市町村長会議における技術的な事項及び選定手順等に係わる
 主な意見とその対応の方向性について

別紙1

栃木県

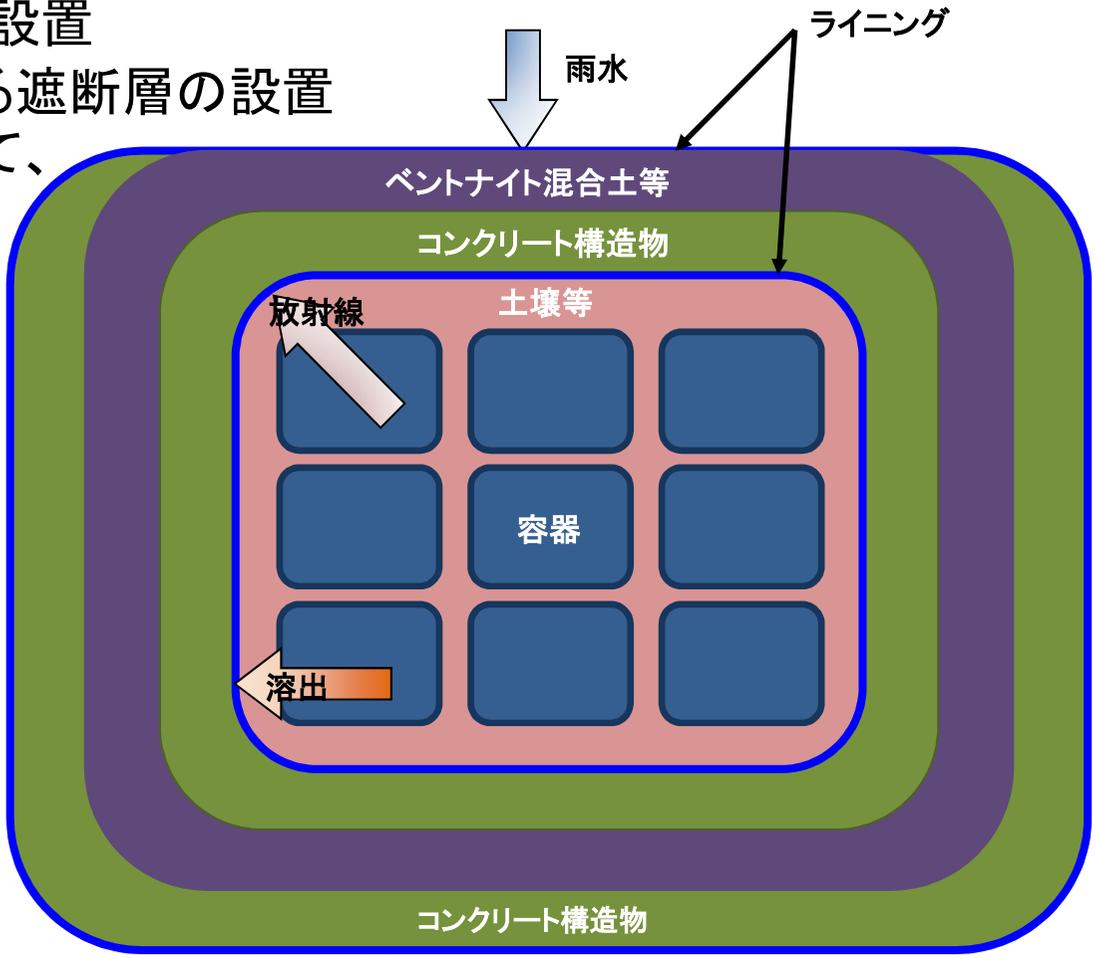
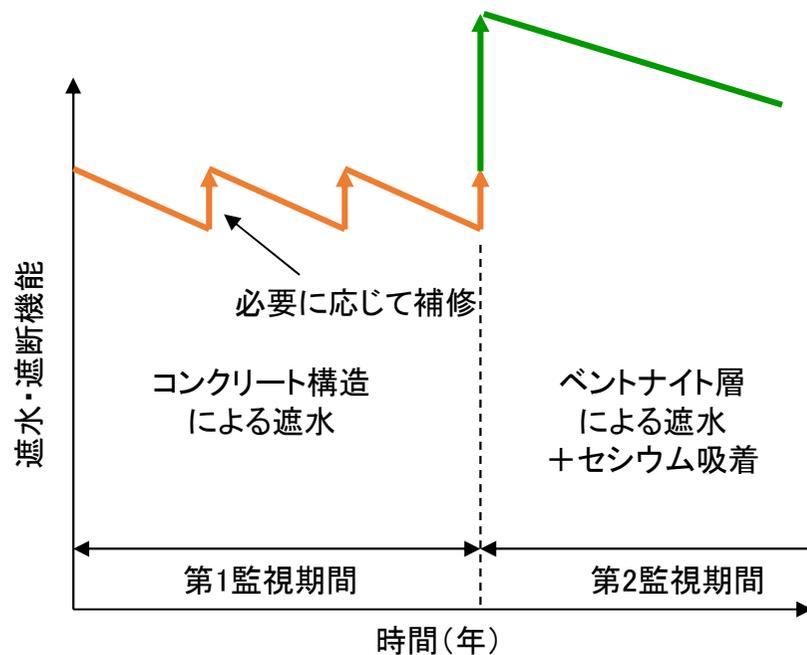
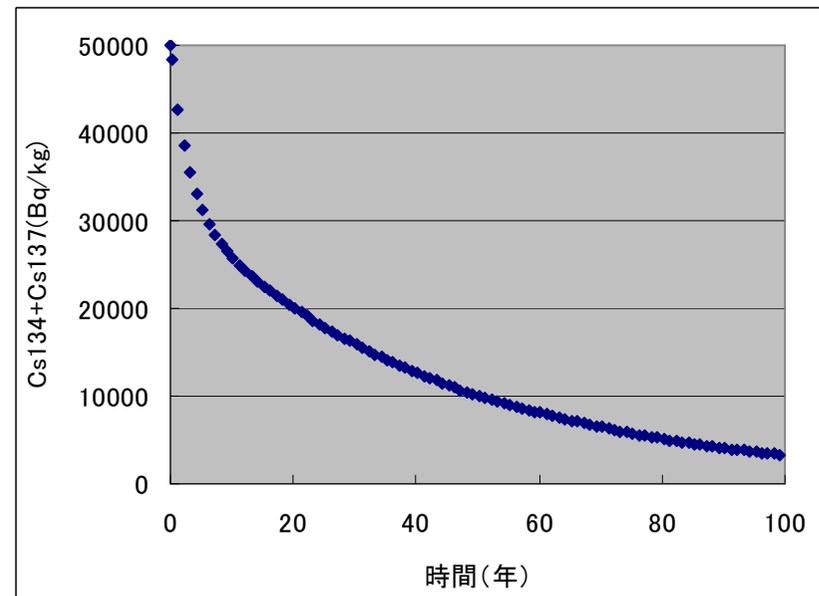
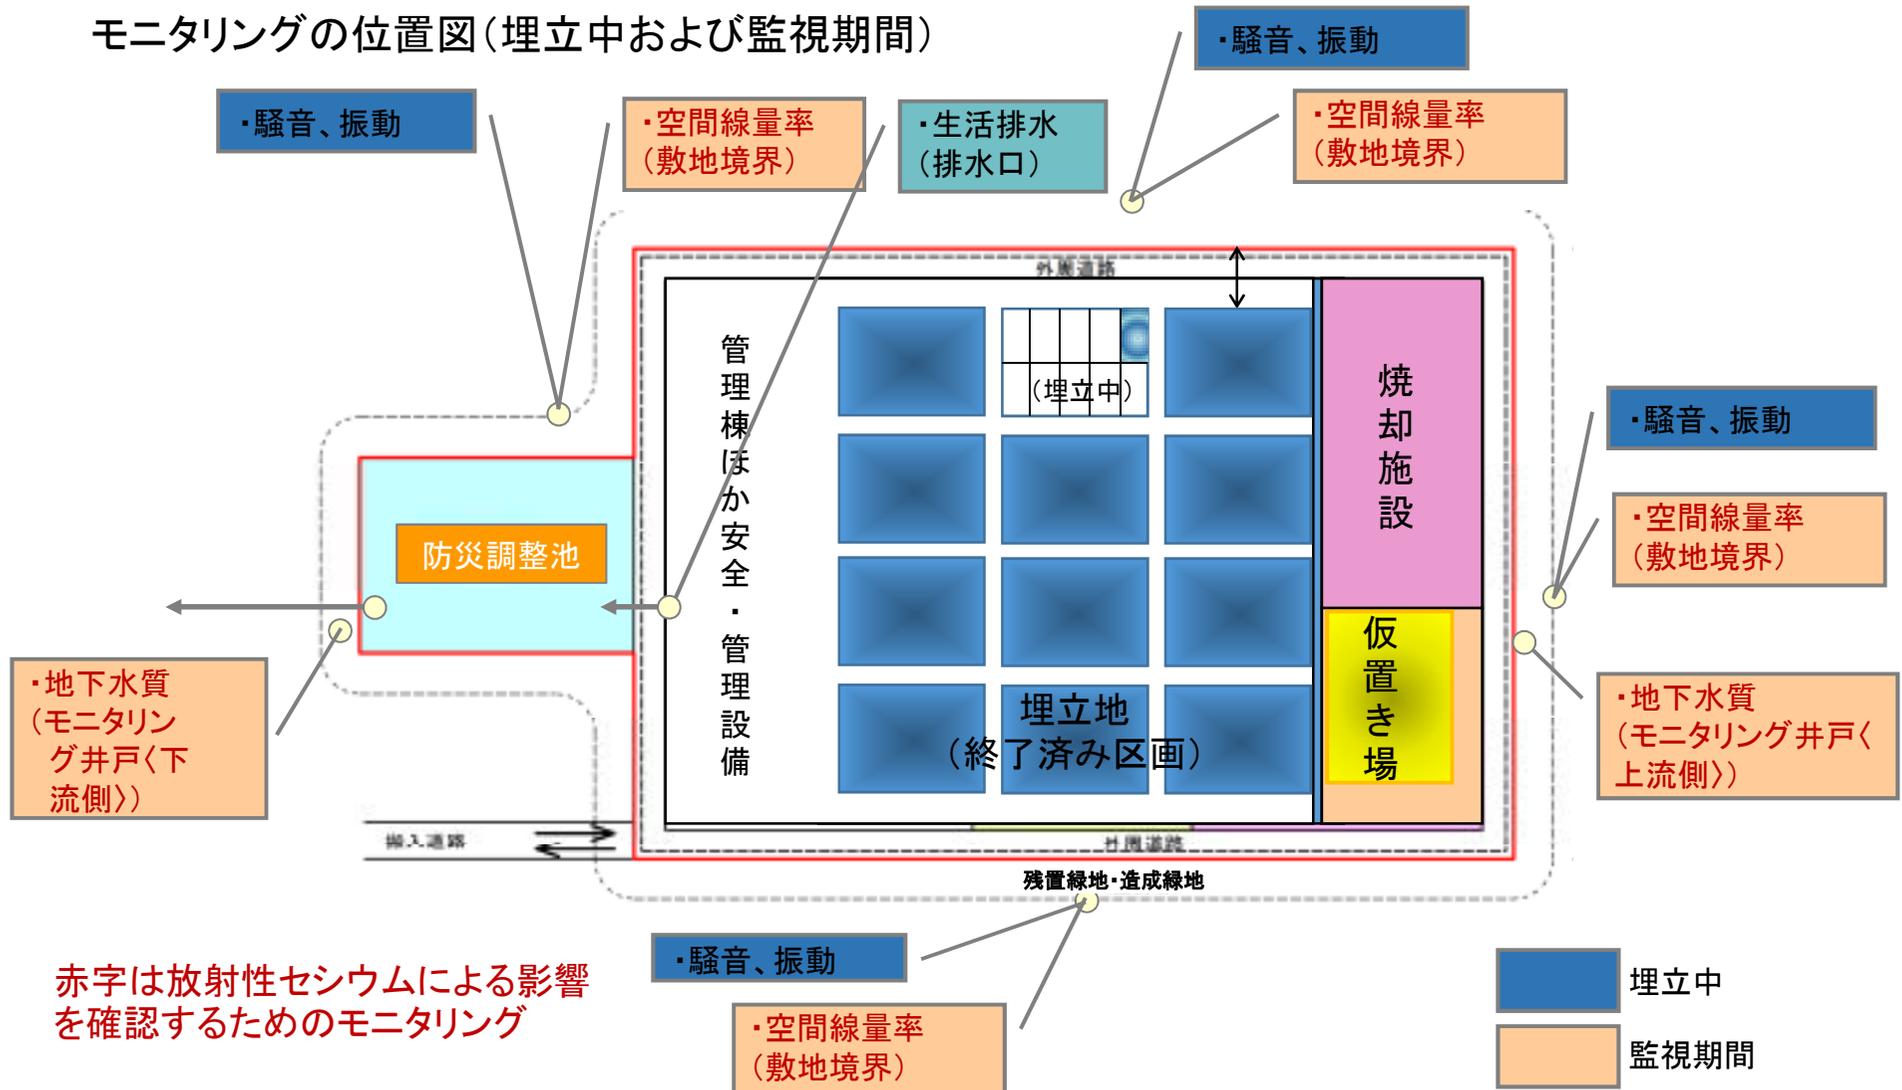
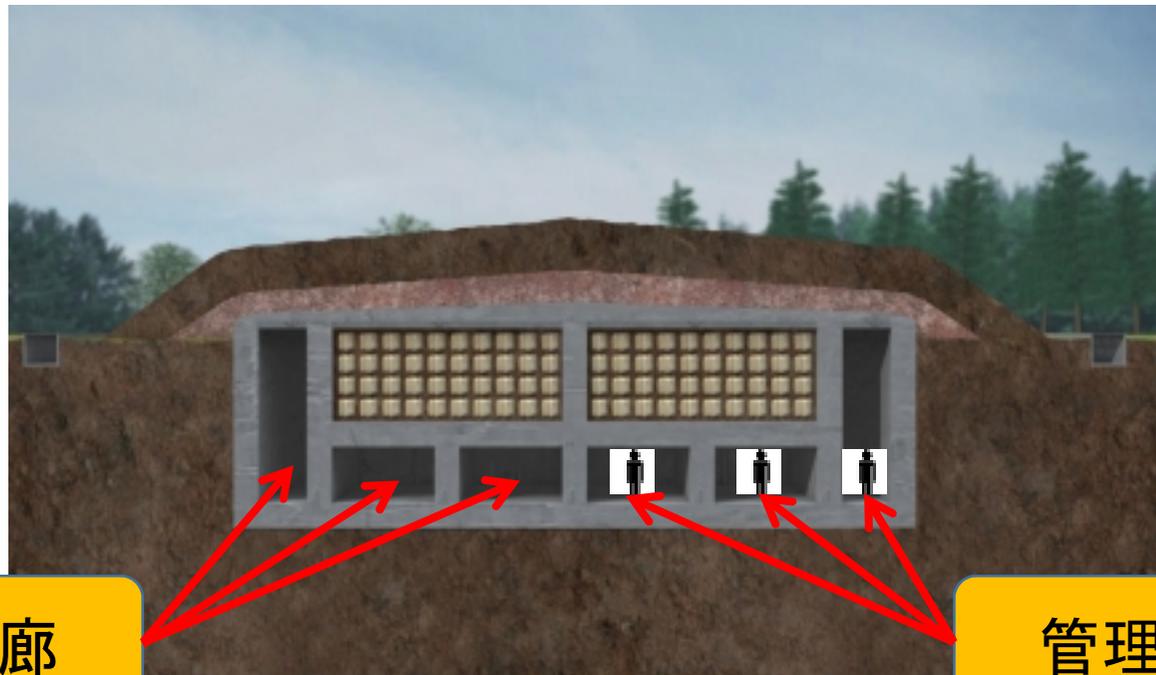
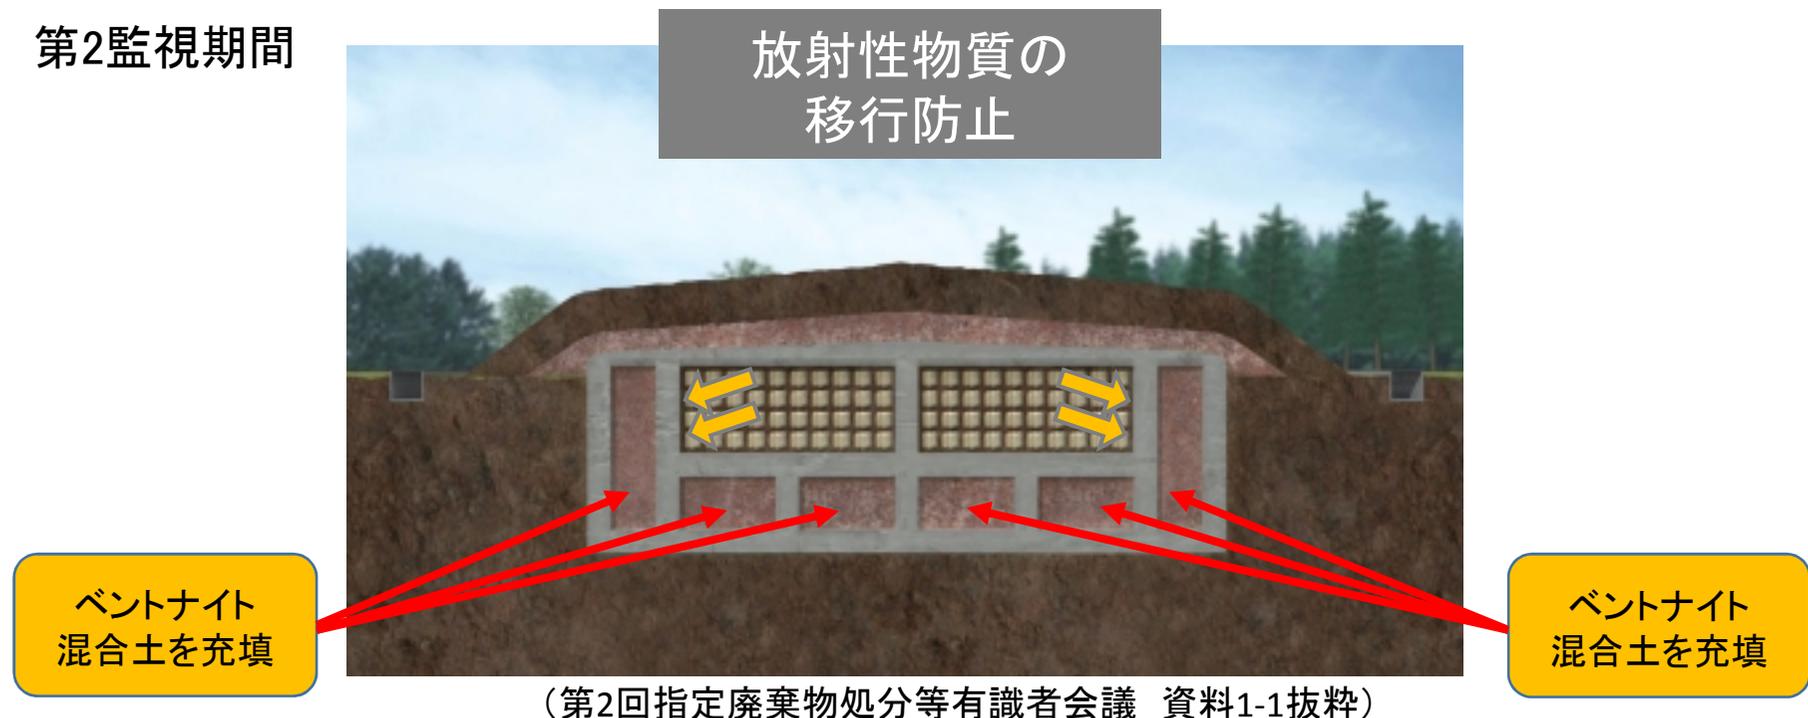
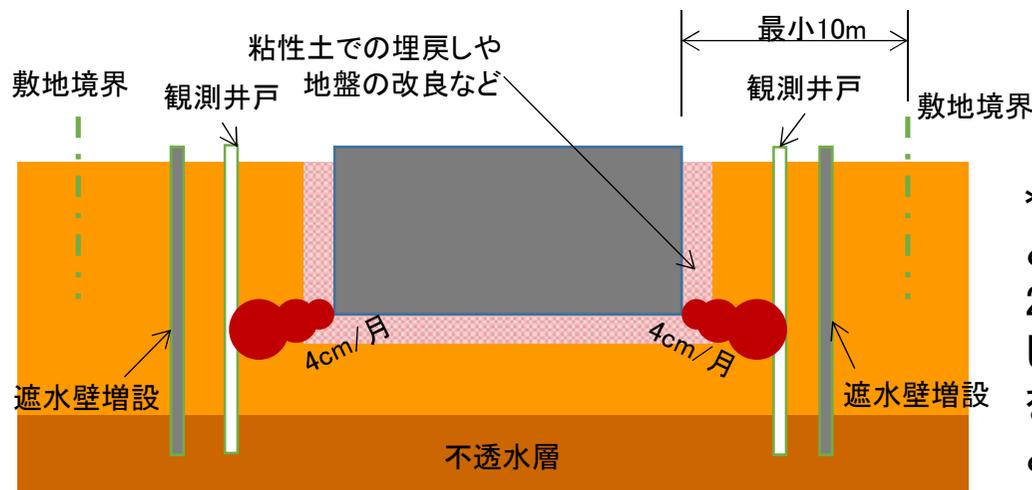
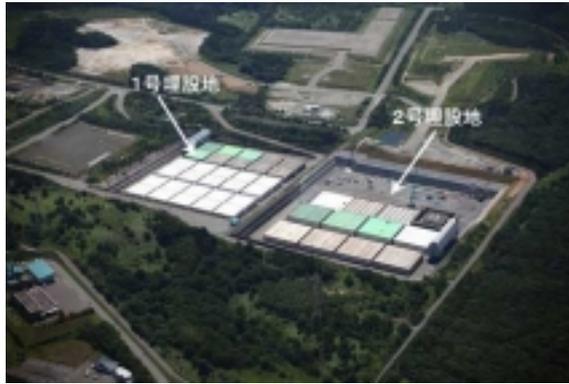
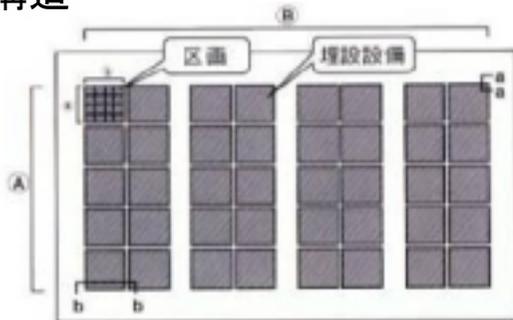
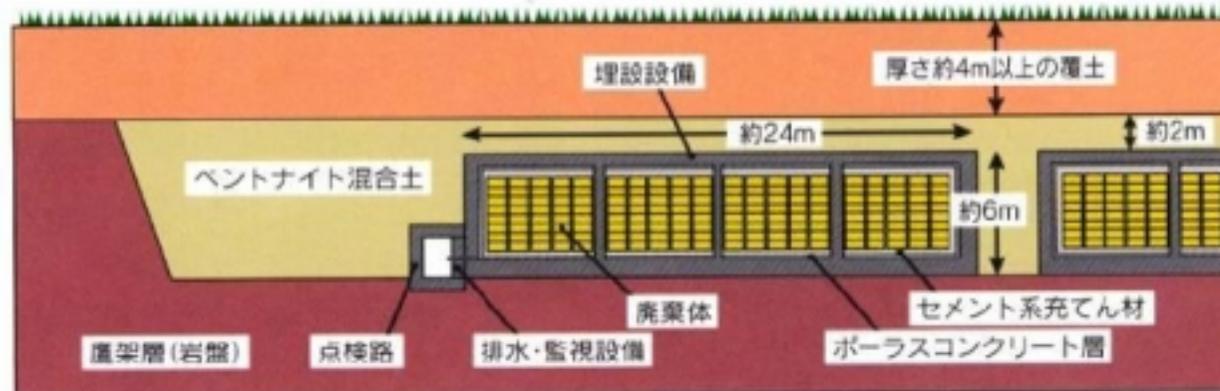
| 意見の概要 | 対応の方向性 |
|---|--|
| <p>1 遮蔽シートは万全か。</p> | <p>埋立地は地下埋設型のコンクリート構造であり、2重のコンクリート壁、ライニングによるコンクリートの保護、ベントナイト混合土による遮断層の設置など、何重もの安全対策を施すことに加えて、適切な維持管理・モニタリングを実施することとしており、廃棄物に含まれる放射性セシウム等が漏れ出すことを防止できます。(添付図-1～添付図-9参照)</p> |

| 意見の概要 | 対応の方向性 |
|---|--|
| <p>2 放射能に高濃度汚染された廃棄物の安全な処理方法が確立されていない現在、埋立てによる最終処分ではなく、安全性に責任を持った、地上における暫定保管を考えるべきでないか。</p> | <ul style="list-style-type: none"> ・ 低レベル放射性廃棄物についてはすでに六ヶ所村等でピット処分がされているなど、安全に処分する技術が確立されています。(低レベル放射性廃棄物で放射性セシウム137のみの場合、10万Bq/kg～1000億Bq/kgのものはピット処分されることとされている) ・ 今回計画している最終処分場については、放射性物質汚染対処特措法に基づく処分基準に従って設置するものであり、当該処分基準は放射線審議会や環境省の災害廃棄物安全評価検討会での審議を経て決められており、安全な処分方法となっております。 ・ 具体的には、埋立地は地下埋設型のコンクリート構造であり、2重のコンクリート壁、ライニングによるコンクリートの保護、ベントナイト混合土による遮断層の設置などの構造面に加えて、適切な維持管理・モニタリングを実施することにより何重もの安全対策を施します。(添付図-1～添付図-9参照) |
